建设项目环境影响报告表

项目名称: 奇峰塔 110kV 牵引变电所工程

环境影响报告表专家技术审查意见

奇峰塔 110kV 牵引变电所工程

附图2 拟建奇峰塔110kV牵引变电所周围环境关系示意图

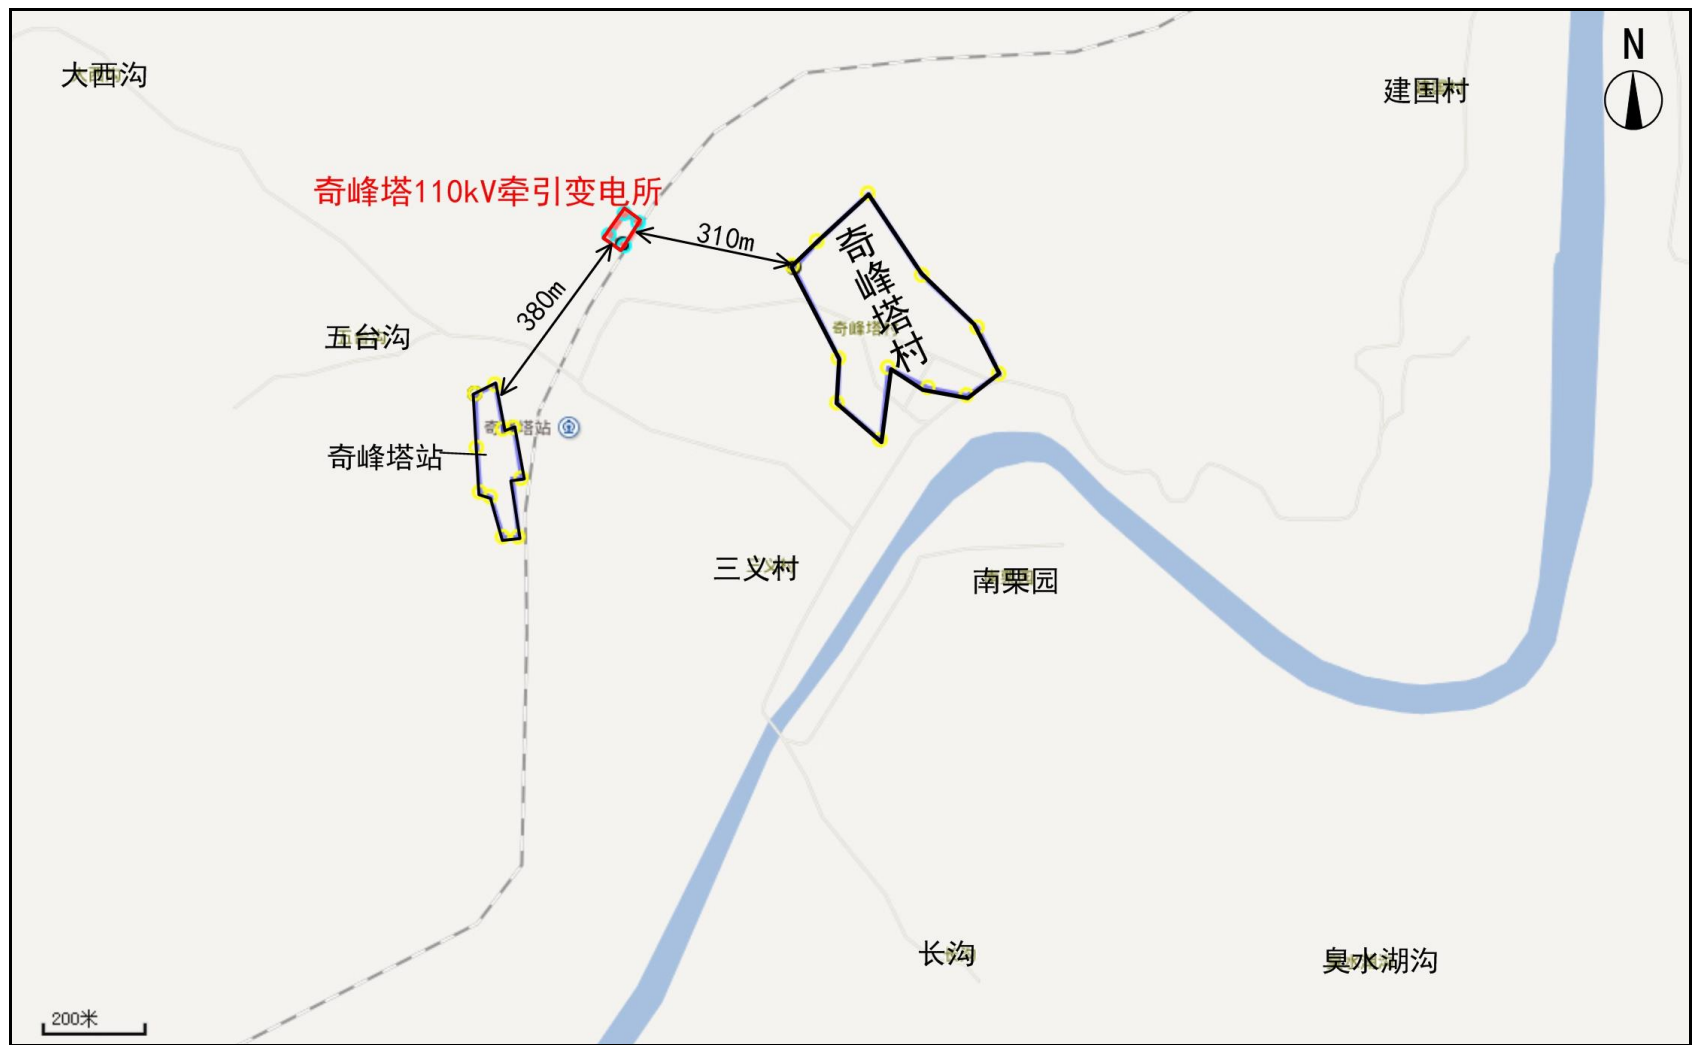
- 1、补充项目的建设背景和建设的必要性分析；
- 2、核实站址周边环境关系。

序号	专家意见	修改说明
1	补充项目的建设背景和建设的必要性分析。	第 1 页补充了项目建设背景及建设的必要性。
2	核实站址周边环境关系。	第 7 页对站址周边环境关系进行了核实，见附图 2。
